PLAN LOCAL D'URBANISME DE LA COMMUNE DE COURZIEU

Révision avec examen conjoint n°3

OBJET DE LA RÉVISION AVEC EXAMEN CONJOINT

Le zonage avant (ci-dessus) et après (ci-dessous) la révision

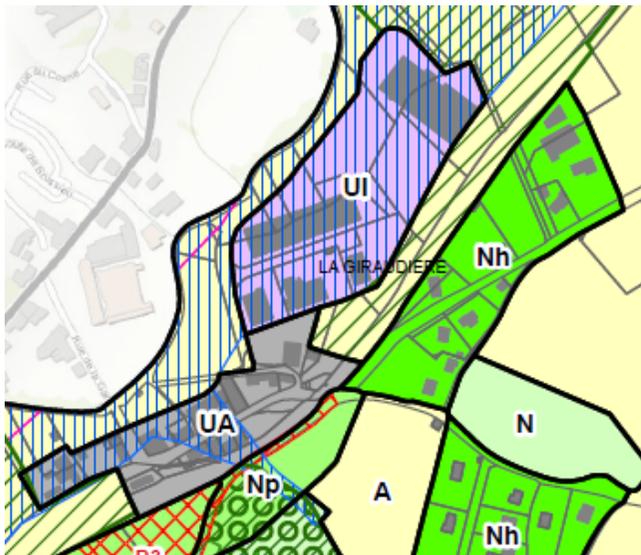
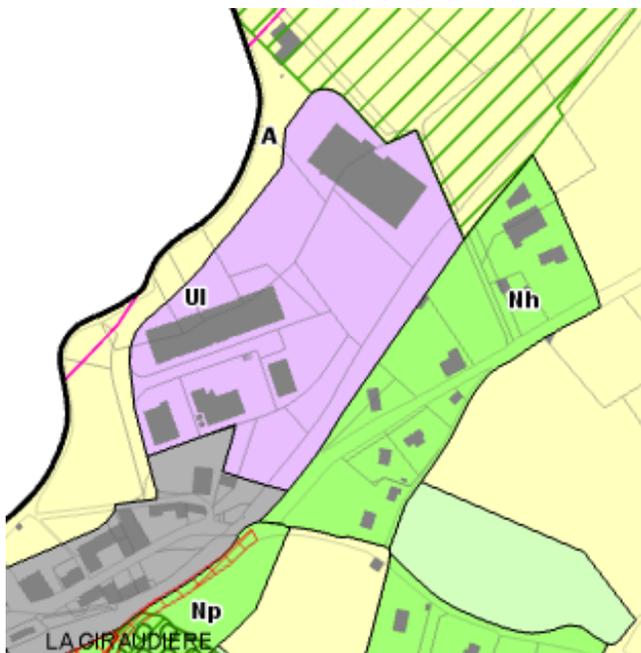
L'extension du secteur Ui est intégrée au règlement graphique.

Avant la présente révision du plan local d'urbanisme, la parcelle (AD16) concernée par l'extension de était classée en zone agricole. Cette zone ne présente aucun caractère naturel s'agissant d'un espace enclavé entre les bâtiments des entreprises et la voie ferrée.

Pour inclure le projet dans la zone Ui du pôle de la Giraudière, ce sont près de 9550 m², soit 0,95 hectare qui passent de la zone agricole en zone Ui.

Le nouveau zonage Ui intègre donc l'espace délaissé en bordure de la voie de-ferrée ainsi que la voie ferrée.
